dulo per la presentazione delle osservazioni per i piani/programmi/progetti sottoposti a procedimenti di valutazione ambientale di competenza statale

ID: Codice procedura (ID_VIP/ID_MATTM): 12691

“Progetto di un impianto eolico denominato “Pitigliano” ubicato nei comuni di Pitigliano (GR) e Sorano (GR) costituito da 20 (venti) aerogeneratori di potenza nominale 7,0 MW per un totale di 140,0 MW con relative opere connesse ed infrastrutture indispensabili”

TESTO DELLE OSSERVAZIONI

Immagine 1. Vincoli ex art. 136 del CBC dal PIT della Regione Toscana e zona approssimativa dove è progettato l'impianto industriale.

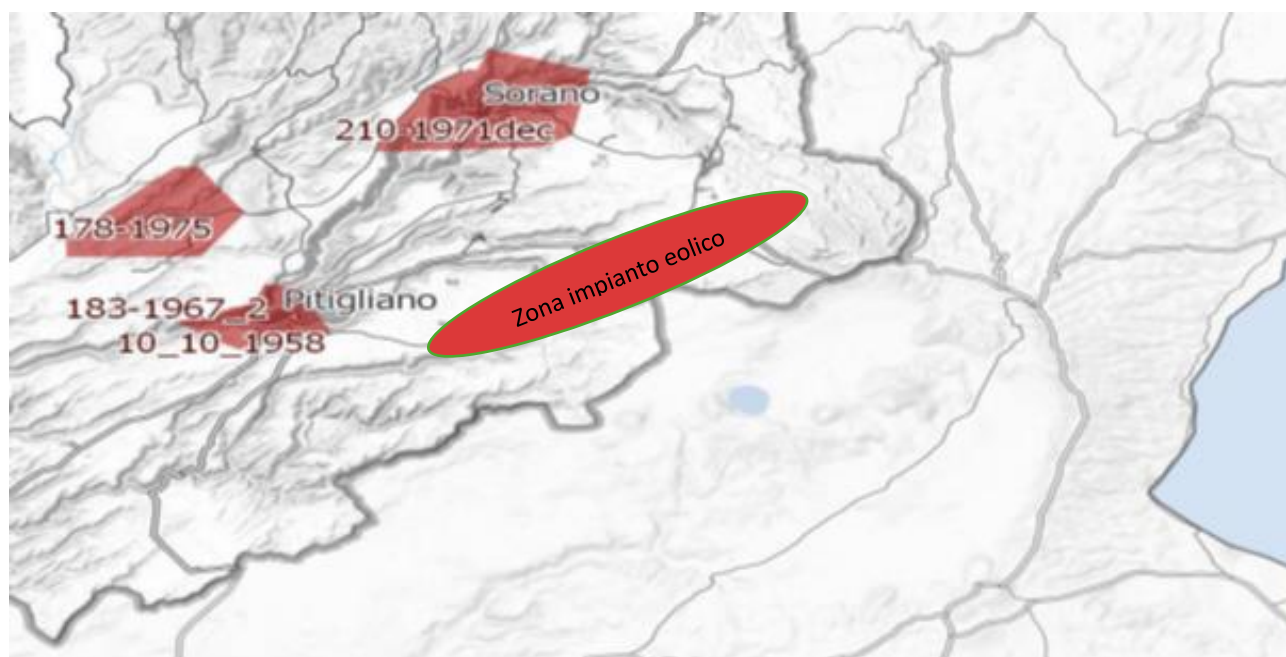
Inoltre, come sostiene la Proponente parte dell'impianto si verrebbe a trovare a 3,5 km dal centro abitato di Sorano. Infatti, tre degli aerogeneratori WTG 08, 09, 10 sono addirittura all'interno delle fasce di rispetto dei 3 km del suo vincolo paesaggistico di notevole interesse pubblico ex art 136 del CBC. Si evidenzia che così si crea

un'ulteriore incompatibilità con la tutela del Paesaggio.

Immagine 3. Cumulo di una parte di impianti eolici, fotovoltaici e geotermici industriali in progettazione ed esistenti intorno all’eolico industriale “Pitigliano”.

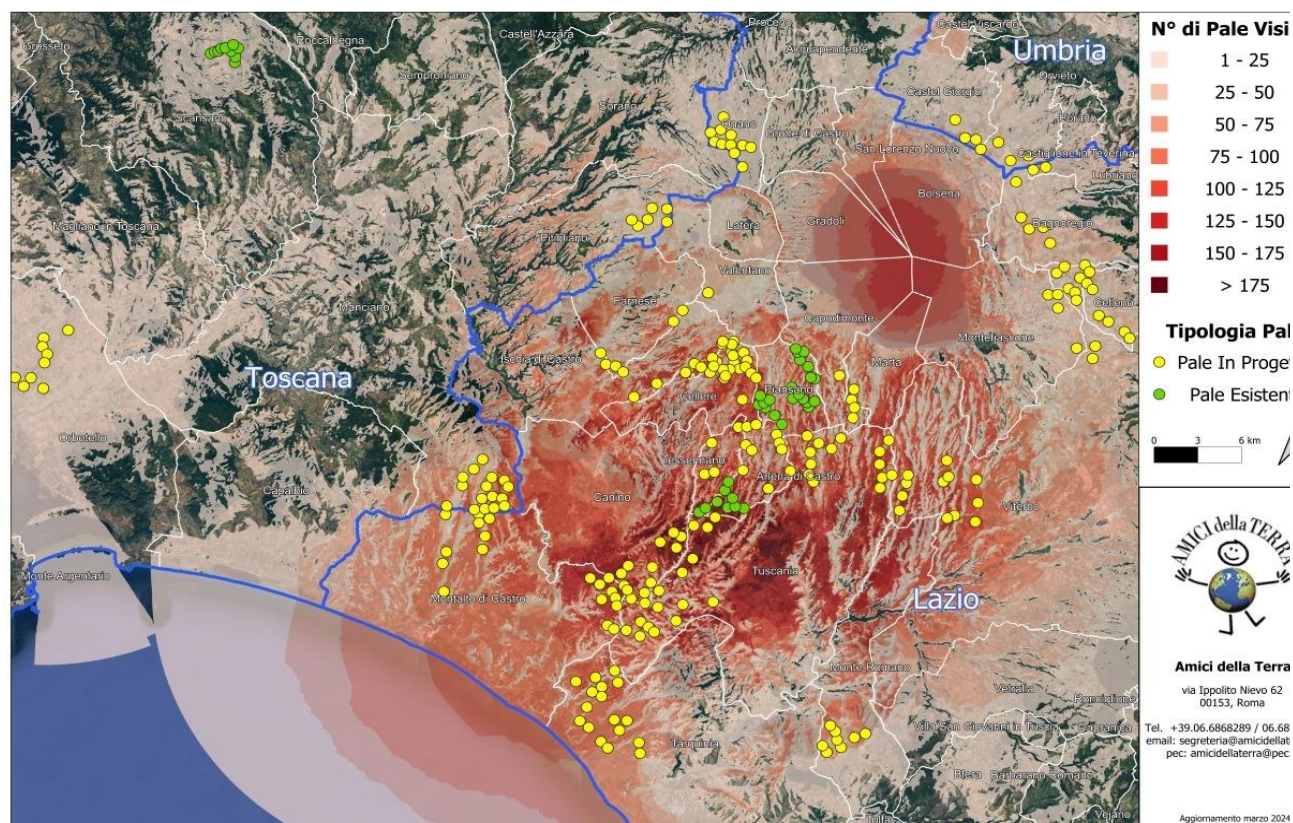
Culturali “*Ambito paesaggistico, geologico e geomorfologico dell’orlo della caldera di Latera ...*” Non vengono nemmeno citati gli impianti eolici in progetto al MASE, il “Rempillo” (6 aerogeneratori) e un altro in verifica amministrativa di 14 aerogeneratori e 72, 6 MW. Ad oggi nei territori di Pitigliano, Sorano e in quello limitrofo potenzialmente potrebbero essere insediati 40 aerogeneratori alti 200 metri e larghi 170. Ma la proponente non cita neanche altri impianti che creerebbero il cumulo e quindi maggiore impatto. Infatti, sul territorio della “Città del Tufo” (Sorano e Pitigliano) impatterebbero anche l’impianto eolico “Montarzo” di Onano con 13 aerogeneratori con le dimensioni ricordate, l’altro eolico industriale nel territorio di Valentano con sette aerogeneratori (stesse dimensioni), gli impianti di Farnese con un minieolico di 3 Torri alte 60 metri già installate in località Poggio del Crognolo e l’impianto eolico industriale “Vallerosa” (7 aerogeneratori alti 200 metri e larghi 158 metri) in procedura VIA presso la Regione Lazio. Inoltre, altri impianti del minieolico già presenti a Valentano, Cellere e Piansano e due progetti eolici industriali con le stesse dimensioni (200 m x 170 m) nel Comune di Ischia di Castro. La valutazione del cumulo non prende neanche in considerazione gli impianti industriali di fotovoltaico e agrivoltaico in progetto a Farnese, Valentano, Ischia di Castro, Cellere. L’impianto geotermico in procedura Via al MASE, progettato nella Caldera di Latera. Quindi è stata effettuata una valutazione del potenziale impatto cumulativo non veritiera a dispetto di quanto affermato dalla proponente che sostiene di aver preso in considerazione uno spazio di 10 km intorno al suo impianto per gli impatti che si creerebbero.

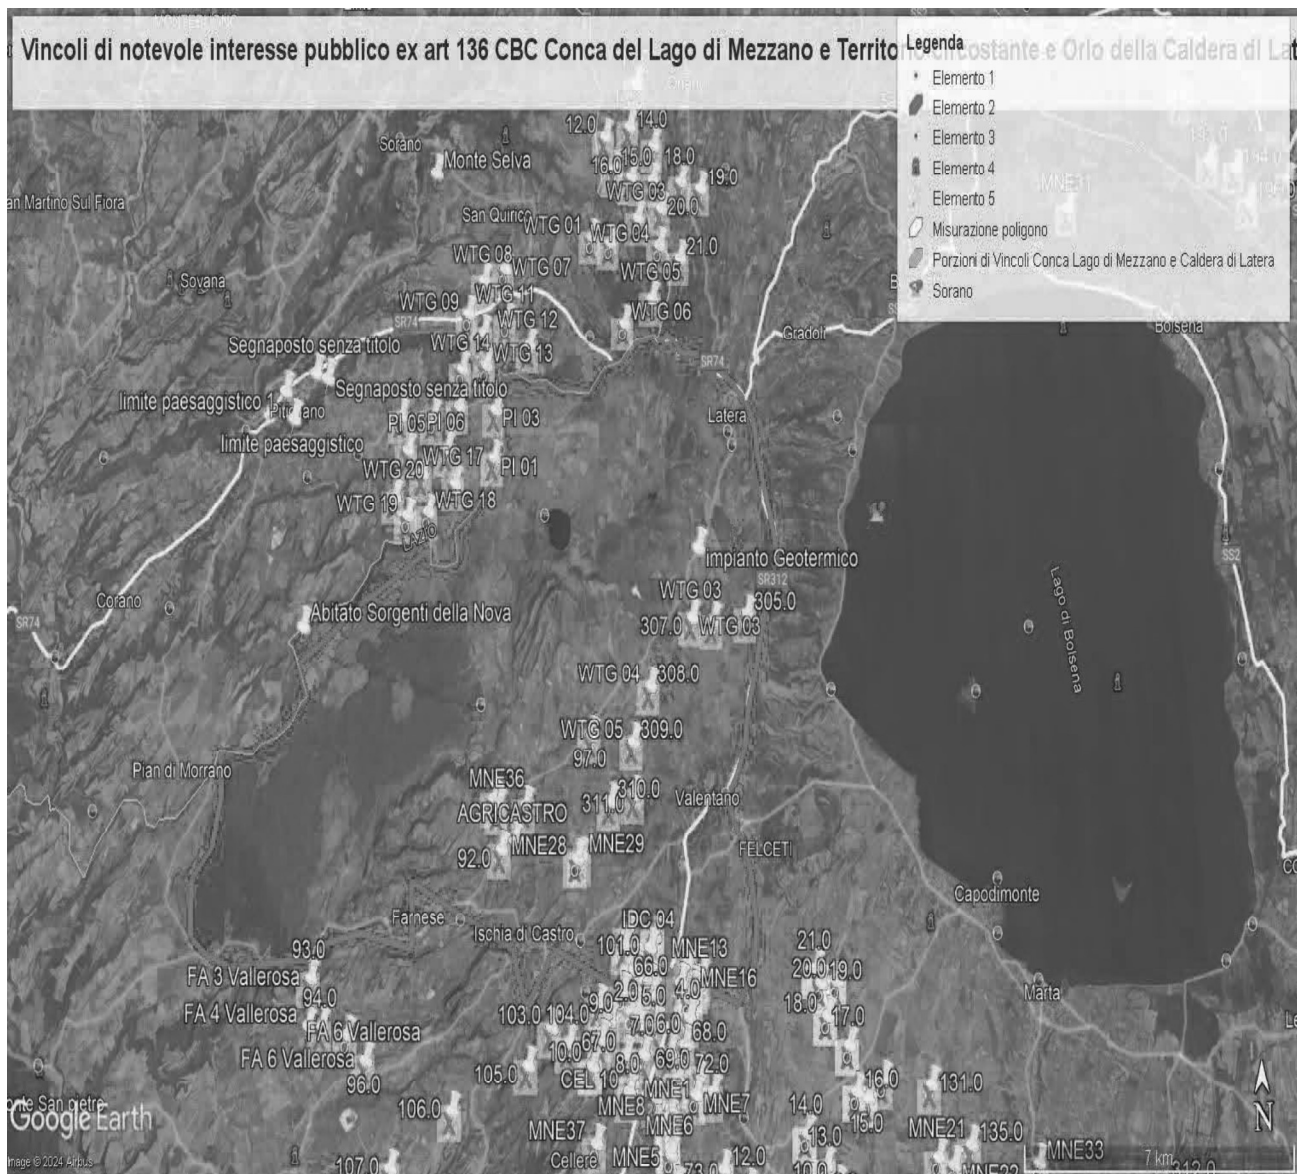
Come è illustrato nell'immagine si ribadisce che l'impianto industriale "Pitigliano" ricade completamente all'interno delle fasce di rispetto dei due vincoli di notevole

interesse pubblico e lambisce quelle di un terzo vincolo e quindi come affermato dal Consiglio di Stato nelle sentenze citate, l'impianto è insediato in area non idonea ai sensi dell'art. 20 comma 8 lettera c quater del D.Lgs. n. 199/2021 e ss.mm.ii al contrario di quanto sostiene la proponente.

IMMAGINE n. 2 Impianto eolico industriale “Pitigliano” e distanze aerogeneratori dai Vincoli della Conca del Lago di Mezzano...

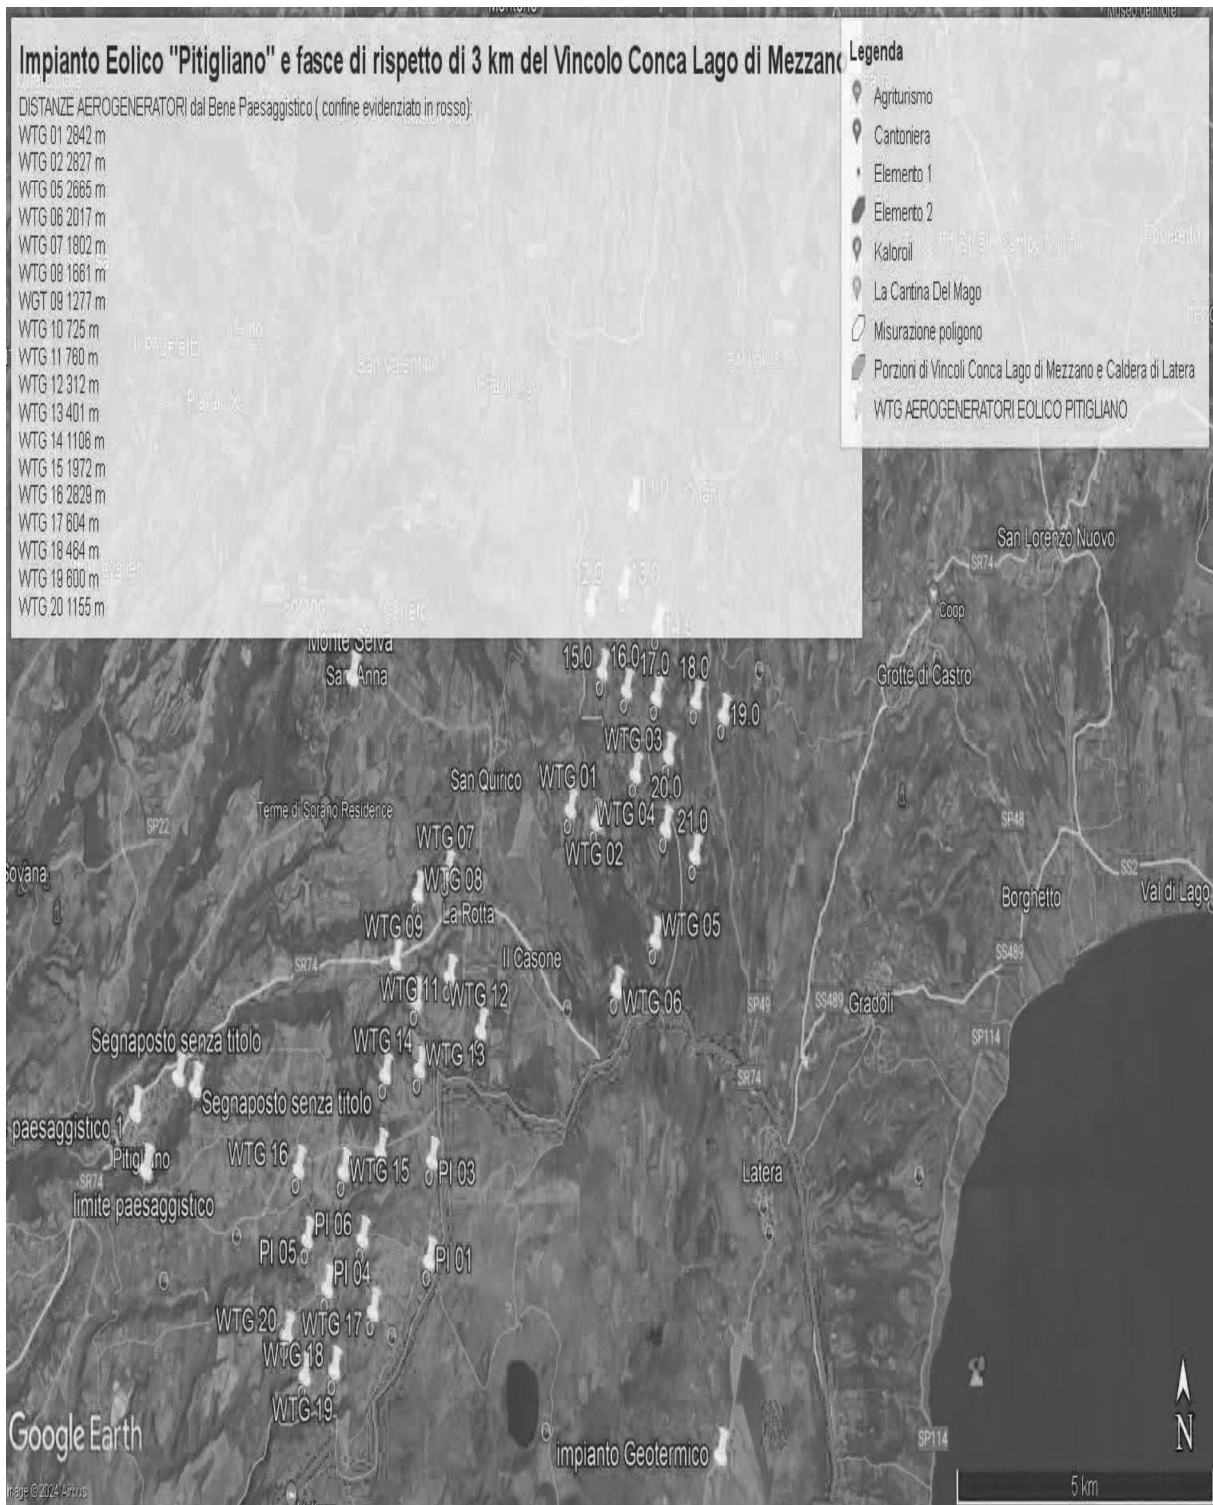
Quindi anche la Regione Lazio come Ente deputato dalla normativa nazionale a legiferare sulle aree idonee e non idonee si è espressa riguardo al fatto che abbia assolto ai doveri e alle quote stabilite dal PNIEC e in ambito regionale la provincia di Viterbo è stata quella con il più alto tasso di impianti FER tra tutte e quindi ormai satura ed il cumulo degli impianti FER installati, autorizzati e in progetto rappresenta una elevata criticità per la sostenibilità ambientale di ulteriori eventuali iniziative, L'impianto eolico “ Pitigliano” pur essendo “esterno al confine provinciale e regionale ma nelle sue immediate vicinanze (a soli 100 metri i primi due aerogeneratori) oltre

ad impattare sul territorio e sulle economie di cinque Comuni del Lazio (Farnese, Onano, Latera, Valentano, Grotte di Castro e Gradoli) si trova nelle fasce di rispetto dei Beni di notevole interesse pubblico come si è evidenziate nelle Osservazioni precedenti e crea degli impatti negativi anche sui beni naturalistici come verrà dettagliato nell'Osservazione relativa alla Vinca. Inoltre, andrebbe a sommarsi al già enorme cumulo di impianti eolici e fotovoltaici e geotermici che creano una elevata criticità ambientale nella provincia di Viterbo e interferiscono anche con il territorio toscano come si può vedere dalle varie immagini dell'Allegato n. 1.

IMMAGINE n. 3 Impianto eolico industriale “Pitigliano” e distanze aerogeneratori dai Vincolo “Orlo della Caldera di Latera.

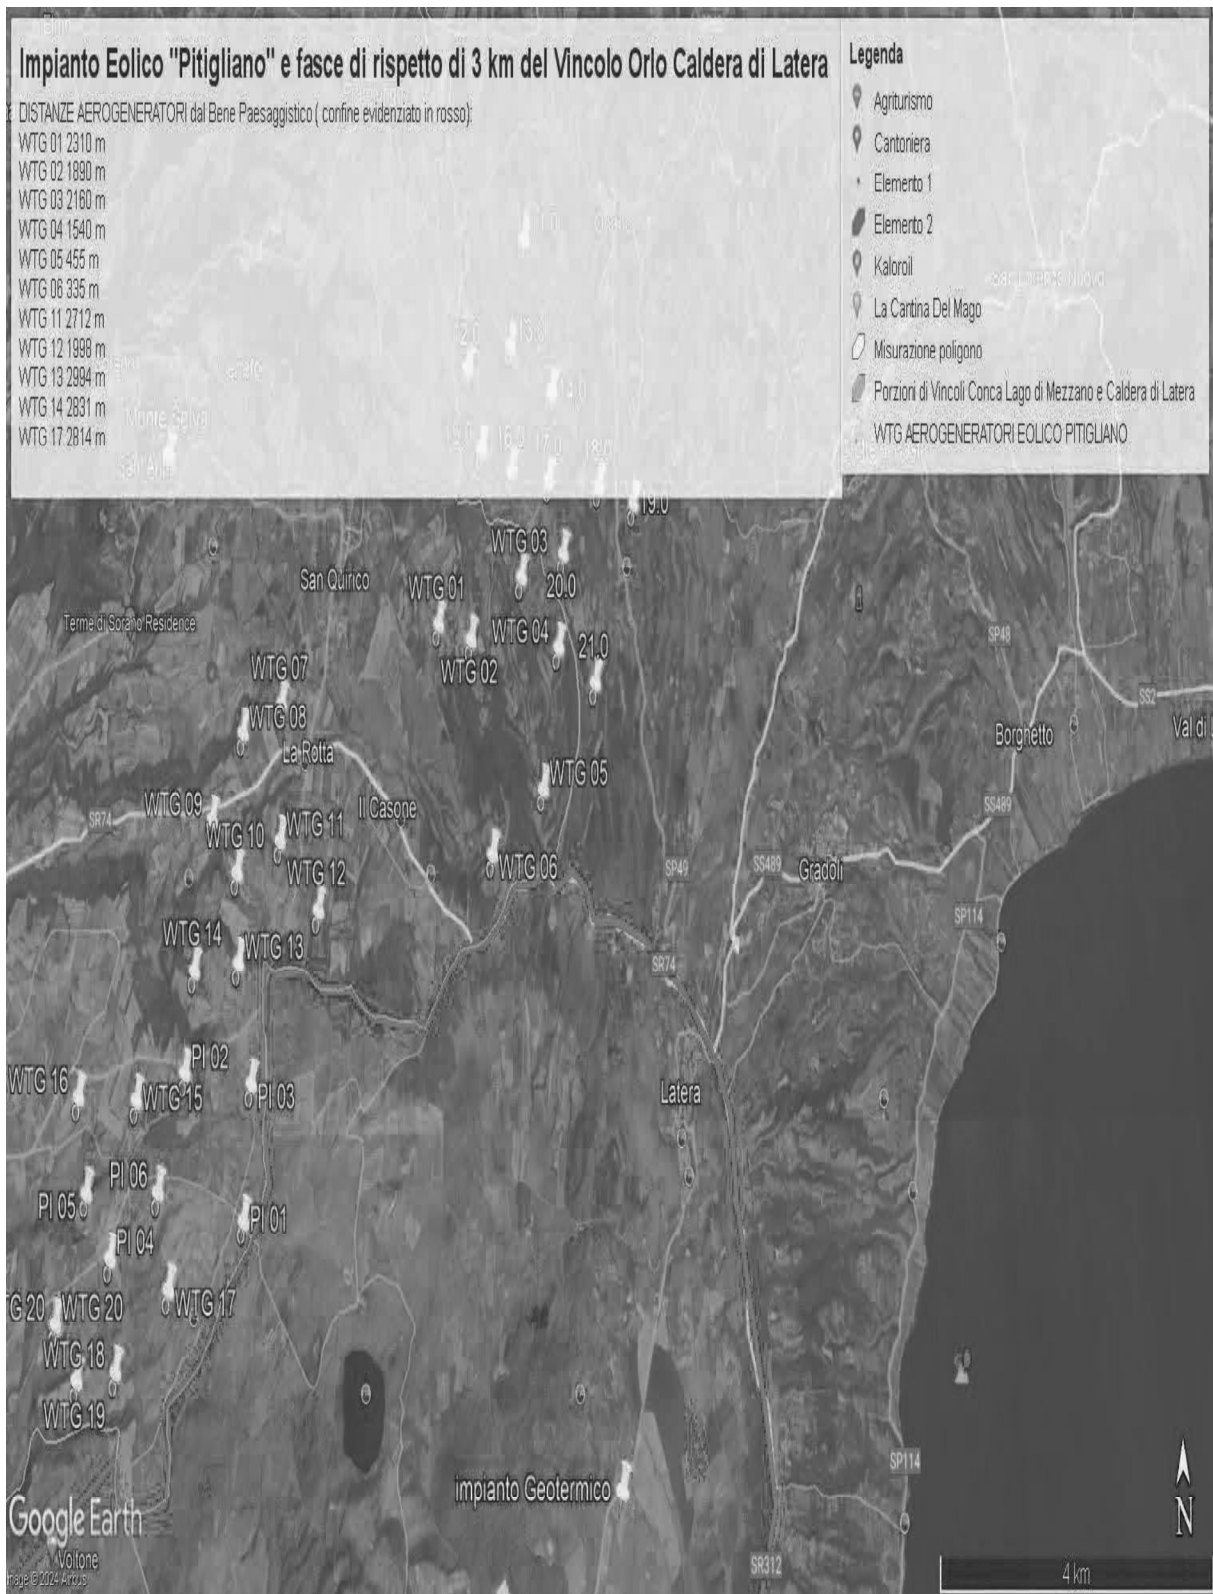
Concludendo, si evidenzia ancora che la proponente non effettuando la procedura prevista dalla Parte III delle Linee Guida nazionali ha ignorato un vincolo paesaggistico di notevole interesse pubblico istituito con un provvedimento del Segretariato regionale del Ministero della Cultura per il Lazio che ha emanato il Decreto di dichiarazione di notevole interesse pubblico n. 22 del 15.02.2024 ai sensi e per gli effetti dell'art. 136, co. 1, lett. c) e d) del decreto legislativo 22 gennaio 2004, n. 42, "Ambito paesaggistico, geologico e geomorfologico dell'orlo della caldera di

Latera e delle sue pendici interessate dai centri eruttivi periferici" nei comuni di CELLERE, FARNESE, ISCHIA DI CASTRO, LATERA, PIANSANO.

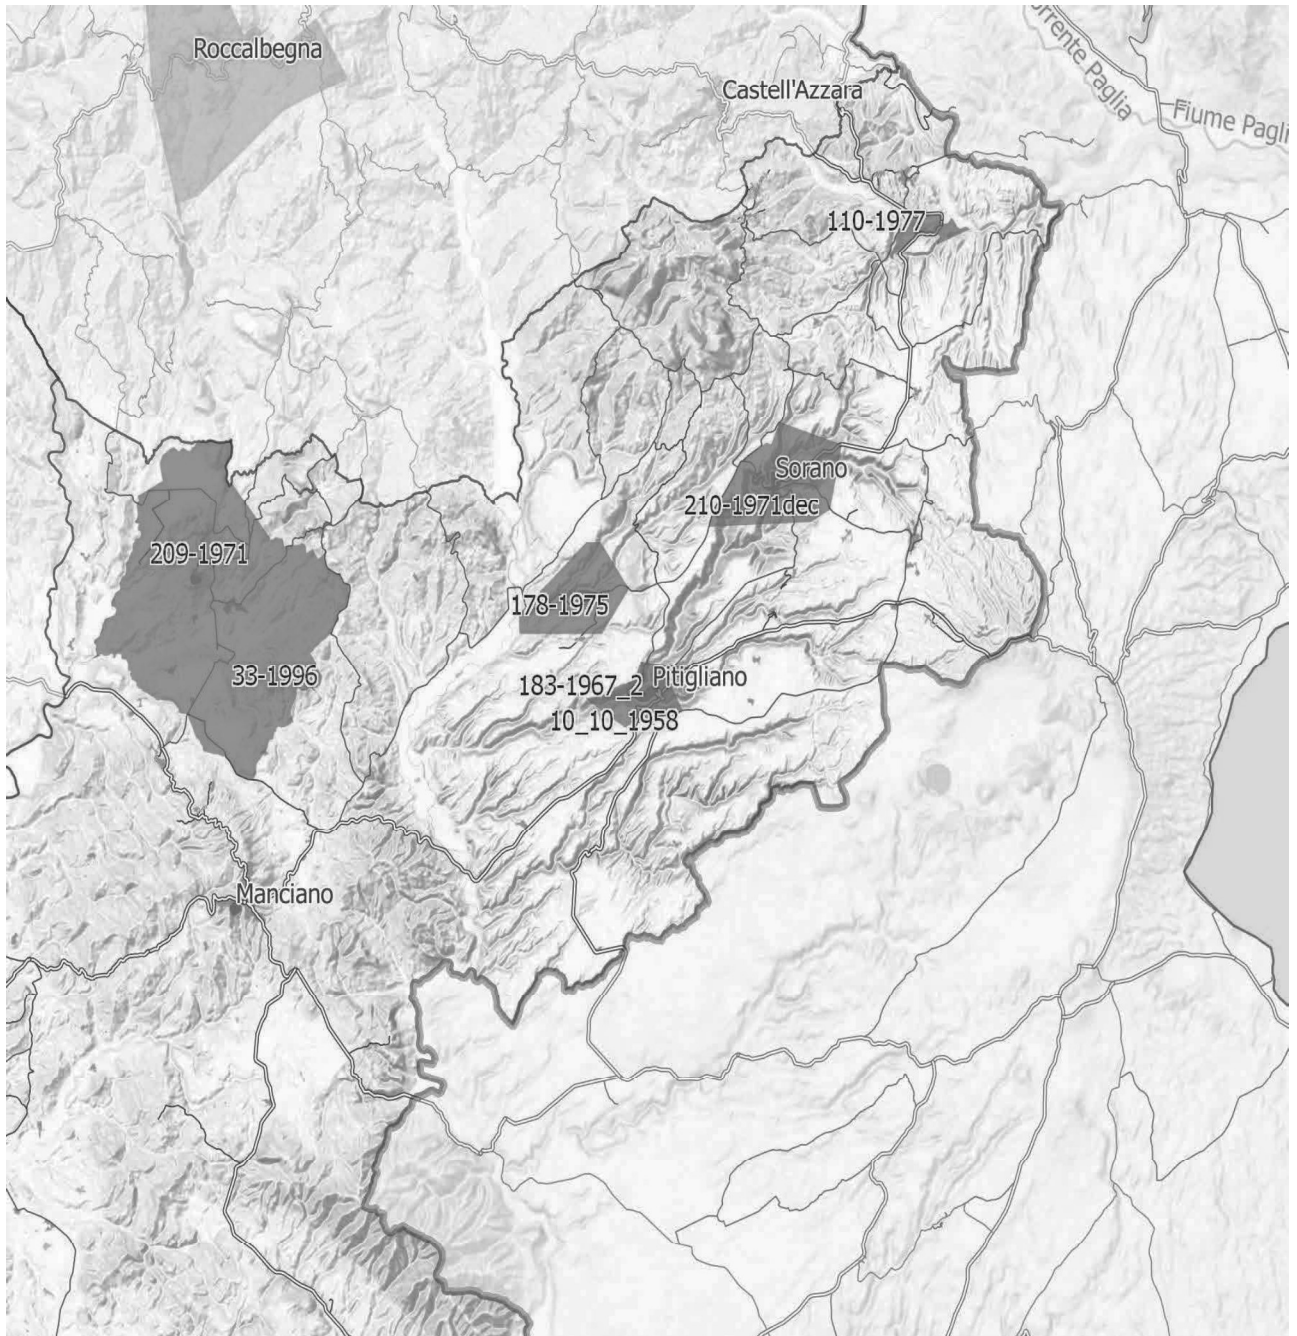
Al contrario di quanto sostiene la proponente, si evidenzia che l'impianto eolico industriale citato non solo ricadrebbe con tutti e 20 gli aerogeneratori all'interno delle fasce di rispetto di 3 km di due vincoli paesaggistici di notevole interesse pubblico esistenti nella Regione Lazio e con una parte di essi nel vincolo paesaggistico del Centro abitato di Sorano (GR) quindi in aree non idonee all'installazione di impianti di energia rinnovabile. Addirittura, alcuni aerogeneratori sarebbero ubicati a poche centinaia di metri dai perimetri dei due vincoli paesaggistici laziali ex art 136 del CBC. Ma la non idoneità dell'area non sarebbe certificata soltanto da questi vincoli paesaggistici ma anche dalle fasce di rispetto dei Beni della Parte seconda del CBC numerosi nel territorio interessato dal progetto dell'impianto eolico. Infatti la Proponente a pag 11 del SIA scrive: *"L'area interessata si trova all'esterno delle aree SIN individuate in Toscana e dista circa: 2,8 km dal centro abitato di Pitigliano, 2,7 km dal centro abitato di Onano, 2,8 km dal centro abitato di Latera"*. Quindi l'impianto come certifica la proponente potrebbe ricadere all'interno delle fasce di rispetto dei Centri Storici dei paesi citati e comunque li lambirebbe. Incompatibile sarebbe l'ubicazione di una parte del cavidotto che ricadrebbe nelle fasce di rispetto

del vincolo paesaggistico di notevole interesse pubblico del Centro Storico di Pitigliano. Considerando che le Regioni grazie al Decreto interministeriale nell'emanazione della legge sulle aree idonee e non idonee hanno la facoltà di estendere le fasce di rispetto dei Beni del CBC fino a 7 km per alcuni di essi non è da escludere che gli aerogeneratori del progetto eolico, essendo ancora in itinere, tra qualche mese si troverà ancora con ulteriori incompatibilità oltre alle numerose già esistenti. Questa possibilità di estensione delle fasce di rispetto fino a 7 km per i Beni del CBC da parte delle Regioni diventa particolarmente probabile per il Centro Storico di Pitigliano famoso nel mondo come dimostra anche il prestigioso riconoscimento insieme a Sovana e Sorano nell'elenco dei siti del World Monuments Found (WMF) prestigiosa istituzione con sede a New York che svolge un ruolo complementare a quello dell'Unesco. La stessa considerazione per il Centro storico di Pitigliano ovviamente vale sia per Sorano che per Sovana.

IMMAGINE n. 4 Si evidenzia che i tre aerogeneratori WTG 07, WTG 08 e WTG 09 impattano con il vincolo paesaggistico di notevole interesse pubblico del Centro Storico di Sorano. Il WTG 07 si troverebbe a 2828 m, WTG 08 2504 e WTG 09 2990. Il cavidotto dell'impianto invece impatta in buona parte del Vincolo paesaggistico ex art. 136 del CBC del Centro Storico di Pitigliano.
